# **ESTUDIO DE IMPACTO AMBIENTAL**

**Proyecto  
“RESIDENCIAL LAS  
GOLONDRINAS”**

**Respuesta a la Nota DRCC-321-2025**

**Promotor  
RESIDENCIAL LAS GOLONDRINAS,  
S.A.**

**PLANO DE DETALLES DE LOS CAMPOS DE ABSORCIÓN Y DE LAS  
PLANTAS DE TRATAMIENTO ANAERÓBICAS COMPACTAS  
HORIZONTAL INTEGRADO**

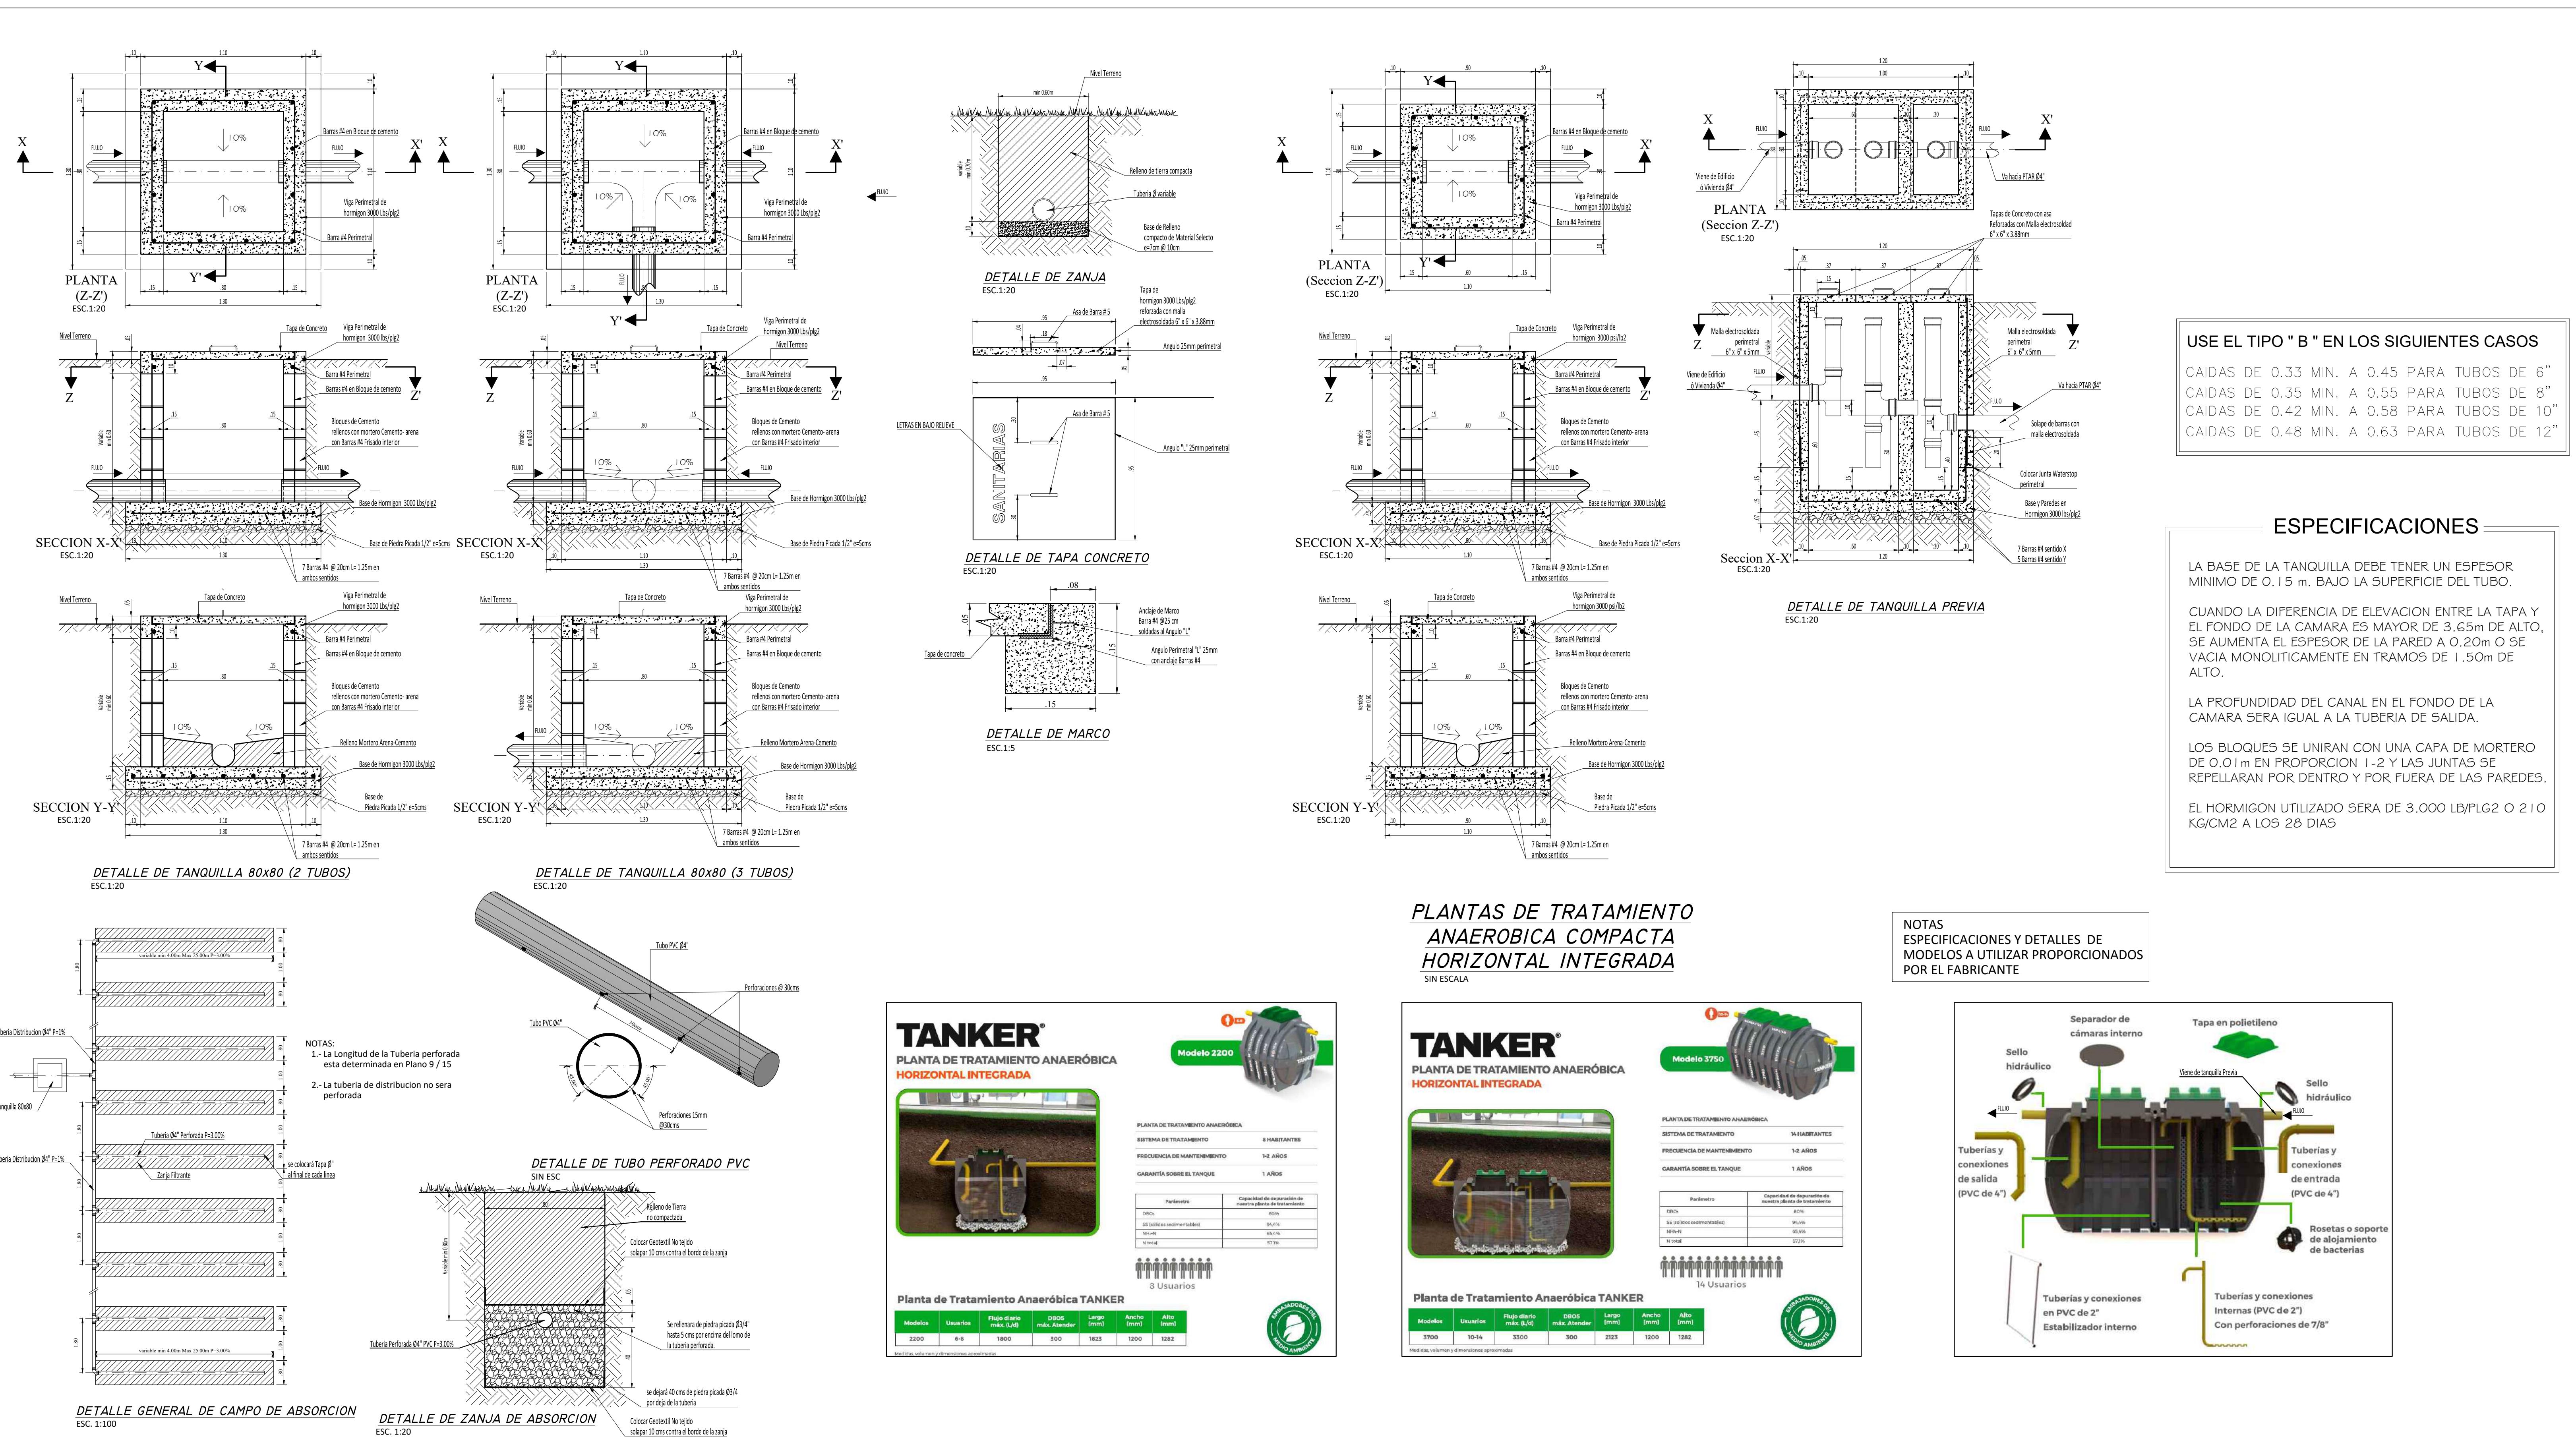
- *Presentar los planos con la distribución espacial de todos los componentes de la PTAR.*
- *Indicar a que distancia se encuentra la PTAR de la casa o edificio más cercano.*

- En el Anexo 4, se presenta plano con la distribución y la descripción del sistema de los campos de absorción y las plantas de tratamiento que se utilizarán para el proyecto.
